监 理 通 知 单

工程名称：山东思能达能源有限公司新汶工业园 5.7MWp 屋顶分布式光伏发电项目

编号：SND-ZHJL-TZ-012

事由：施工安全防护和电缆、桥架规范安装事宜

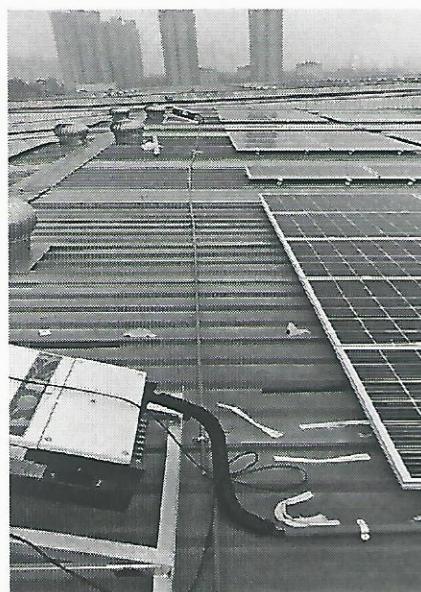
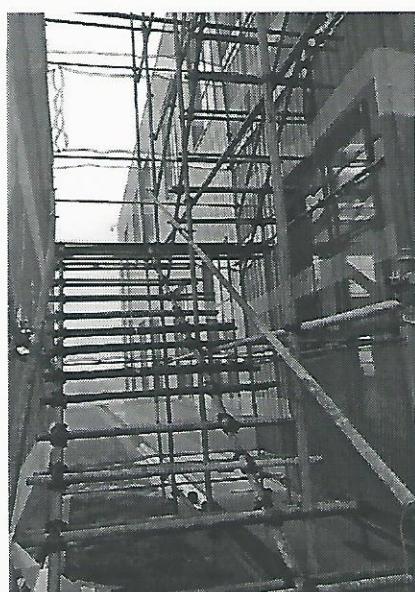
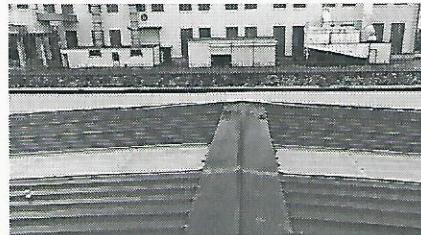
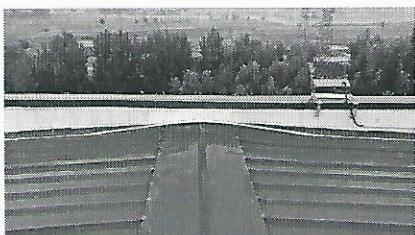
新厂房已经开工，现场巡查时发现以下问题：

1、锅炉车间和激光产业园车间屋脊两侧女儿墙都未做安全防护，未安装警示标示。

2、激光产业园车间上下梯未安装底板，锅炉车间上下梯底板安装未铺满，且两个车间的梯子都未固定，存在相当大的安全隐患。

请施工队加强施工安全的意识，对上述问题进行整改，两日内提交回复单。
